DODATEK č. 4

ke Smlouvě o dílo na realizaci stavby „Úprava ploch Hornického náměstí, jako východiska Stříbrné stezky“ ze dne 28. 2. 2012

ÚPRAVA PLOCH HORNICKÉHO NÁMĚSTÍ, JAKO VÝCHODISKA STŘÍBRNÉ STEZKY

ZMĚNOVÝ LIST Č.: 8

Situace:

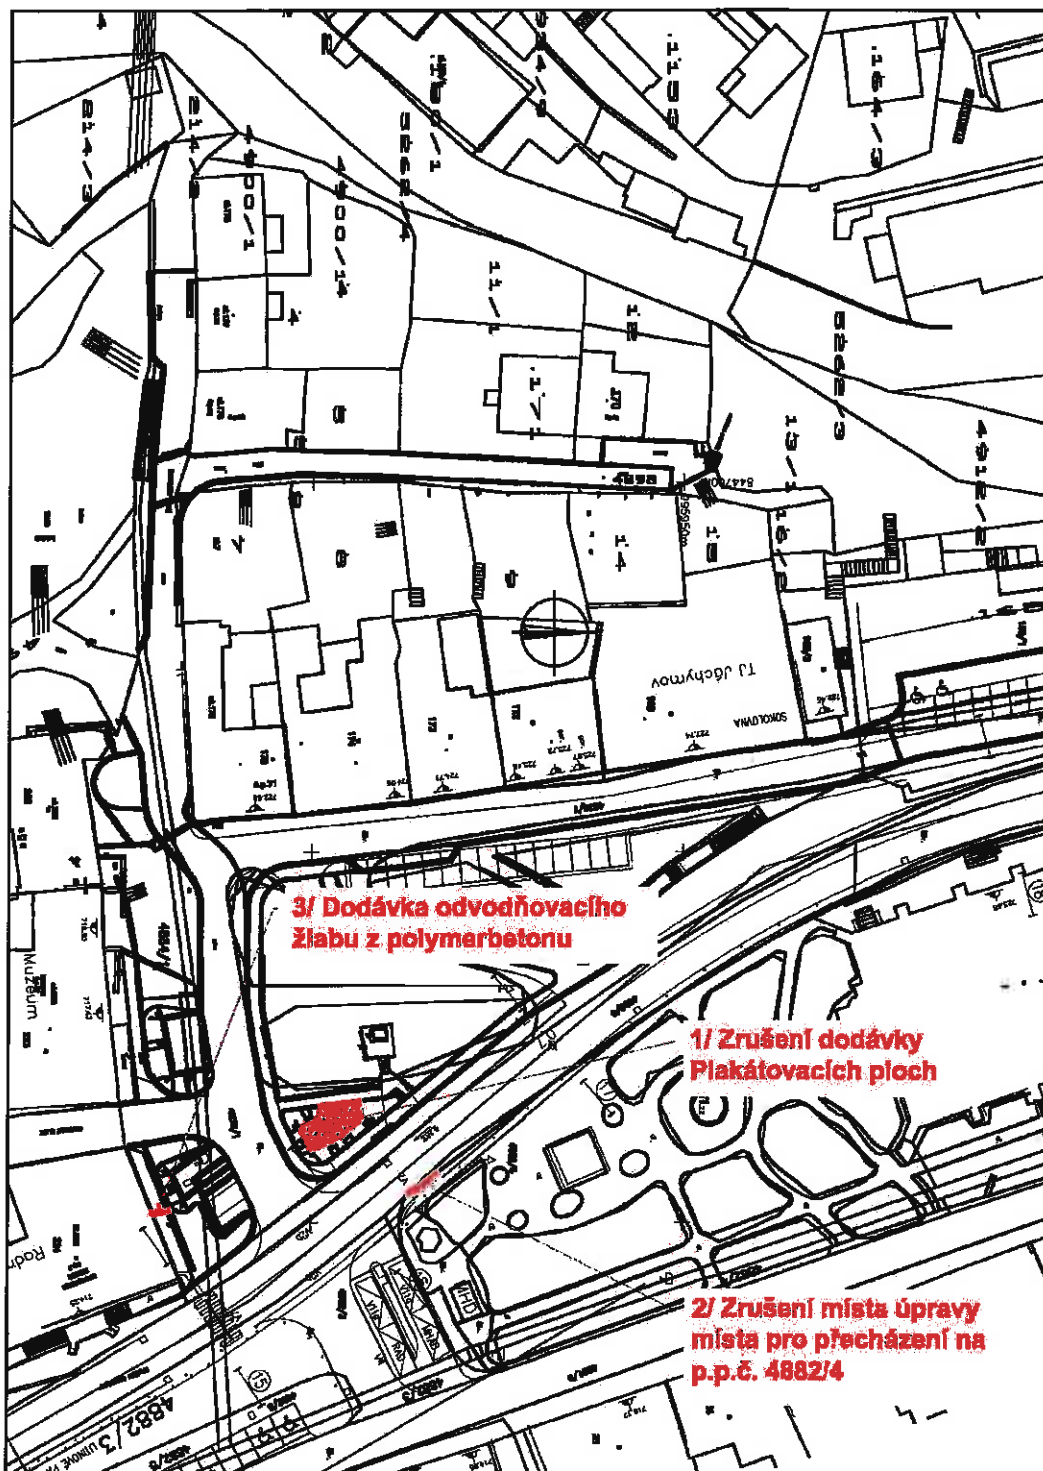
1/ Zrušení dodávky Plakátovacích ploch

V souvislosti s realizací souběžně probíhající realizace dodávky plakátovacích ploch v rámci jiného projektu, nebudou na základě požadavku objednatele dodány plakátovací plochy předpokládané projektem Úpravy ploch Hornického náměstí, jako východiska Stříbrné stezky.

2/ Zrušení úpravy místa pro přecházení na p.p.č. 4882/4

Projektová dokumentace předpokládala úpravu místa pro přecházení na p.p.č. 4882/4.

Protože v místě navrhované úpravy je rovná asfaltová plocha navazující na stávající komunikaci bylo projektantem rozhodnuto nerealizovat navrhované úpravy, s tím že stávající stav je s ohledem na platnou legislativu vyhovující.

- odstranění stávajícího asfaltového krytu vč. Konstrukčních vrstev o výměře 10,75m²
- dodávka a montáž 5m žulového obrubníku, 1,2m² barevné reliéfní dlažby a 8,8m² mozaiky

3/ Dodávka odvodňovacího žlabu z polymerbetonu

Po provedení odkopů pro novou zpevněnou plochu z mozaiky před Radnicí bylo zjištěno, že svod ve střední části stěny je sveden do podmoku. S ohledem na zjištěný stav bylo rozhodnuto, že bude doplněn odvodňovací žlab pro svedení dešťových vod do nově navrženého žlabu vedeného podél objektu. Příčné uložení žlabu bude dále odvádět povrchovou vodu natékající v podélném směru nově budovaných zpevněných ploch
